改善箇所説明図

基準不適合発生箇所

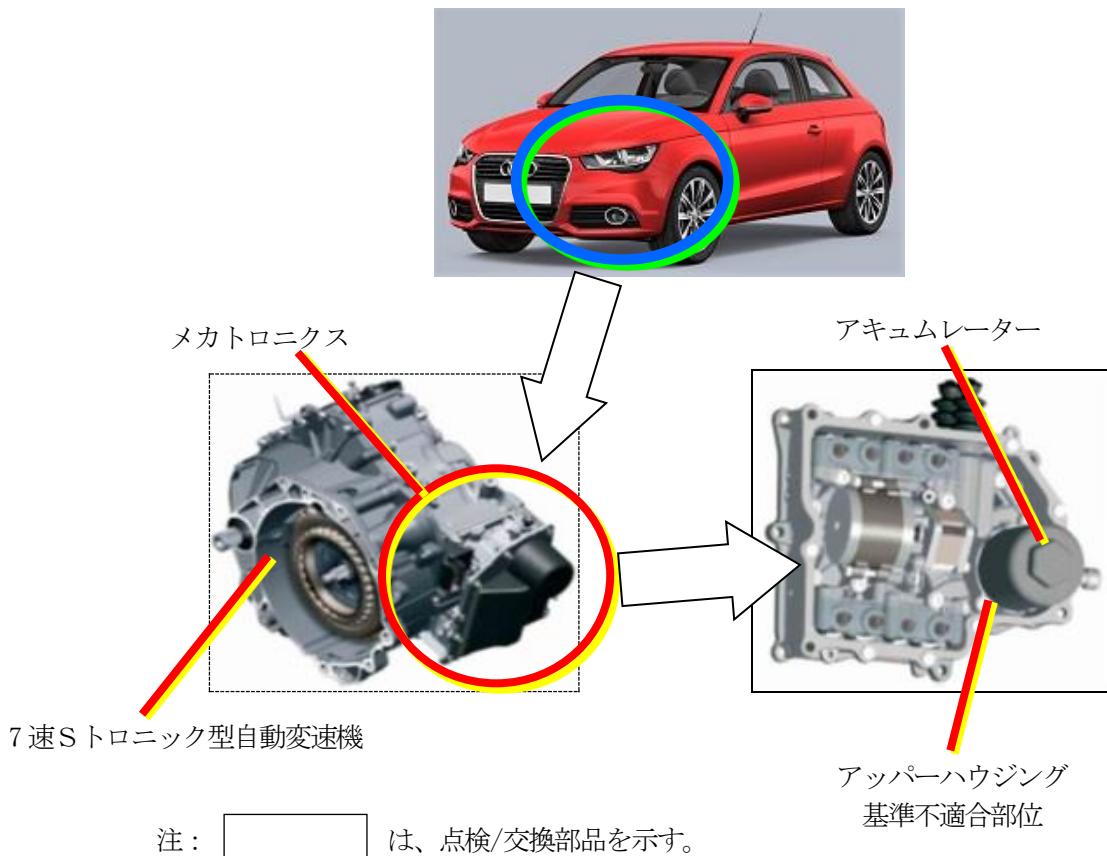
7速S トロニック型自動変速機のメカトロニクスにおいて、アッパーハウジングのねじ切り加工が不適切なため、耐久性が不足しているものがある。そのため、アキュムレーターの継続的な油圧変化による疲労の蓄積により、アッパーハウジングに亀裂が発生し、油圧が低下して、最悪の場合、駆動力が伝達されず走行できなくなるおそれがある。

全車両、アッパーハウジングの製造ロットを確認し、該当する場合はアッパーハウジングを対策品に交換する。
